**Avis délibéré de la Mission Régionale  
d'Autorité environnementale des Pays de la Loire  
sur le projet de 2 éoliennes  
par la société Parc éolien de la Coutancière  
Commune de Grand-Auverné (44)**

n° : PDL-2019-4205

# Avis

Figure 2: contraintes d'implantation liées aux milieux naturels  
(source : étude d'impact page 142)

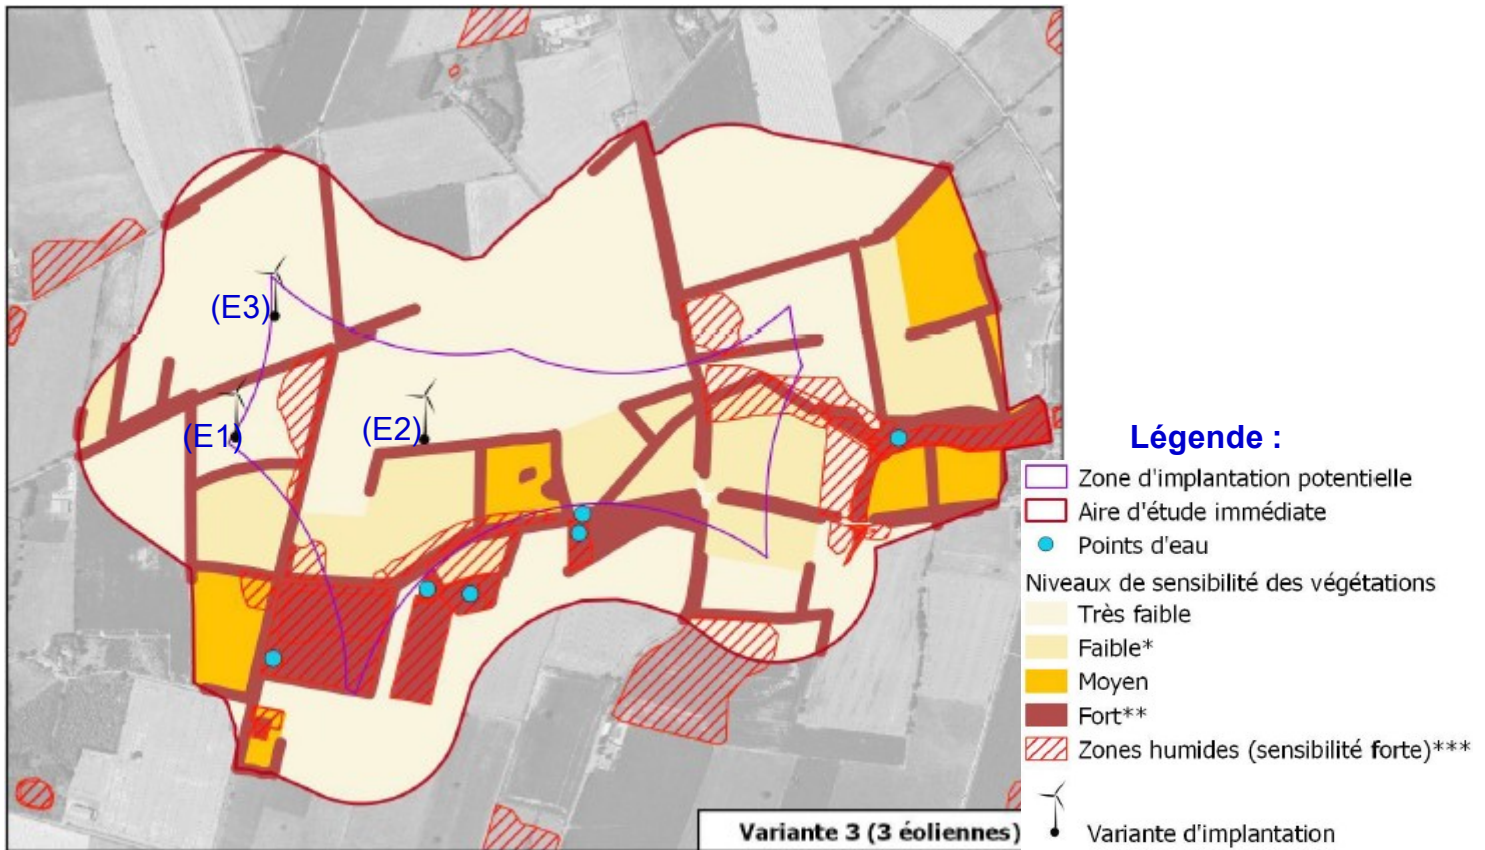
Les implantations des éoliennes sont resituées par rapport aux contraintes techniques et environnementales. Les éoliennes E1 et E3 sont placées dans deux îlots résultant des contraintes techniques<sup>4</sup> à l'ouest et au nord de la ZIP, et légèrement à l'écart des secteurs à enjeux écologiques les plus forts. L'éolienne E2 est placée au sein d'un grand secteur libre de contraintes techniques mais au contact d'un secteur à enjeu écologique fort. Le dossier n'explique pas pourquoi cette localisation a été retenue au plus près des enjeux naturalistes, à seulement 20 m de la haie.

Le choix de la variante repose essentiellement sur des motivations paysagères. Des arguments liés aux milieux naturels sont évoqués mais le dossier considère que « *les 3 variantes présentent approximativement les mêmes sensibilités écologiques* ». Cette conclusion provient notamment du choix d'une localisation identique pour l'éolienne E2, la plus impactante des trois localisations envisagées car en contact avec un secteur à enjeux naturalistes fort, ce qui interroge à nouveau l'absence d'alternative concernant la localisation de l'éolienne E2.
